Krycí list ZBV

II/611 x II/329 Poděbrady - Přední Lhota, IROP: CZ.06.1.42/0.0/0.0/19_114/0012896

Vozovky a chodníky, Dešťová kanalizace

Díličí změna č. 4: Změna skladby v prstenci OK a ve zpevněné ploše přejezdu pro nadměrné náklady OK

RDS výkres č.002 – SO 01 VOZOVKY A CHODNÍKY, SITUACE – ZMĚNA Č.1

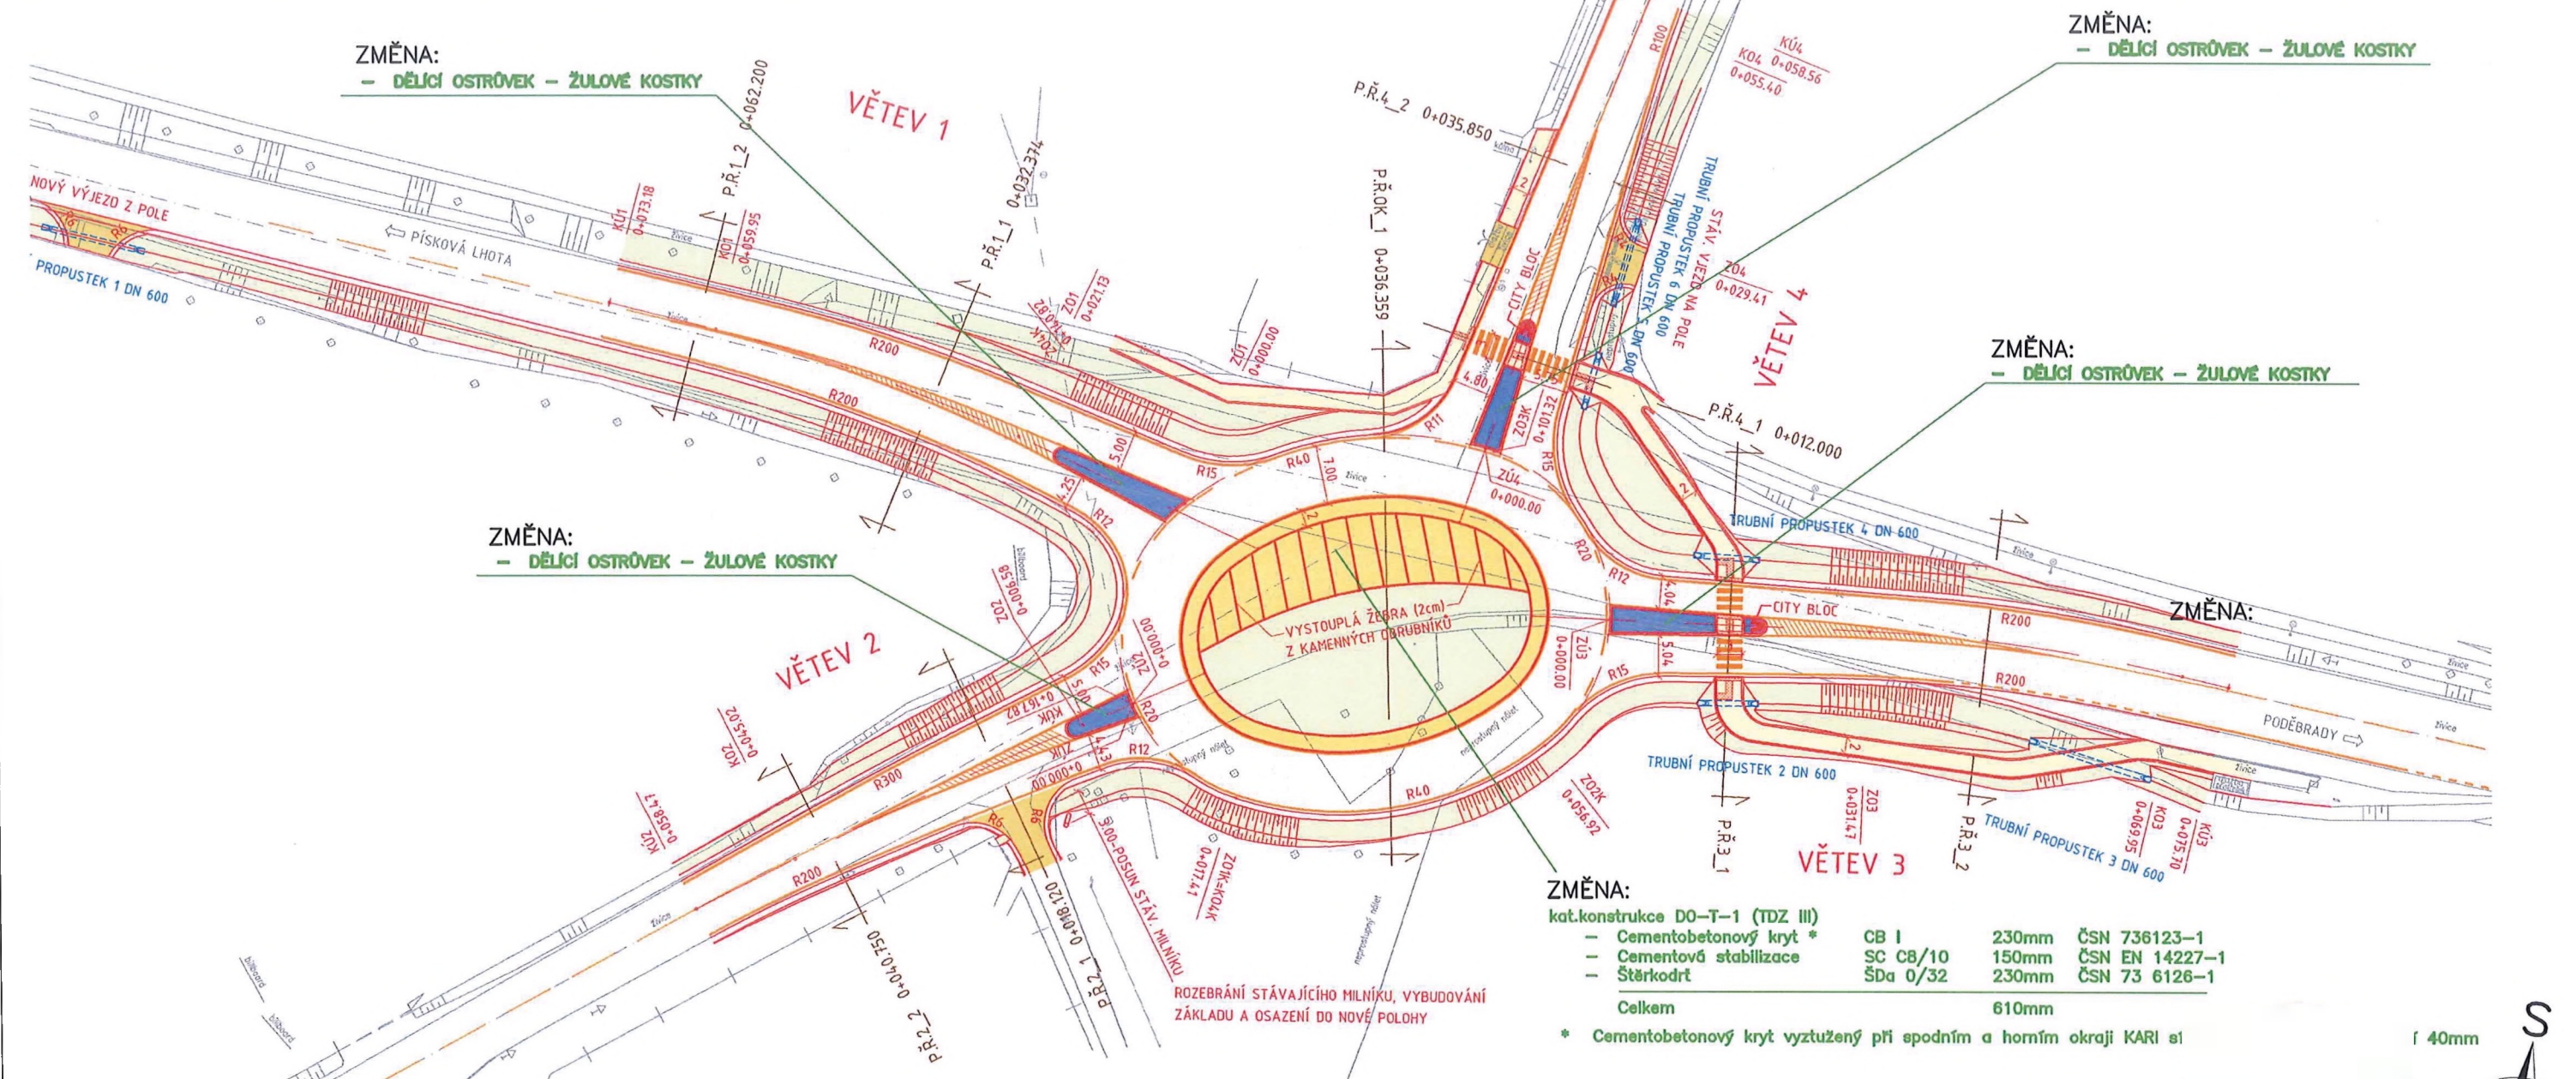
Dle přiložené RDS (změna z 13.9.2022) byla nahrazena kat. konstrukce D1-D-3 (TDZ IV) za D0-T-1 (TDZ III).

Zhotovitel provedl změnu z nižší třídy na vyšší, s čímž souhlasíme.

kat.konstrukce D0-T-1 (TDZ III)

| - Cementobetonový kryt * | CB I | 230mm | ČSN 736123-1 |
| - Cementová stabilizace | SC C8/10 | 150mm | ČSN EN 14227-1 |
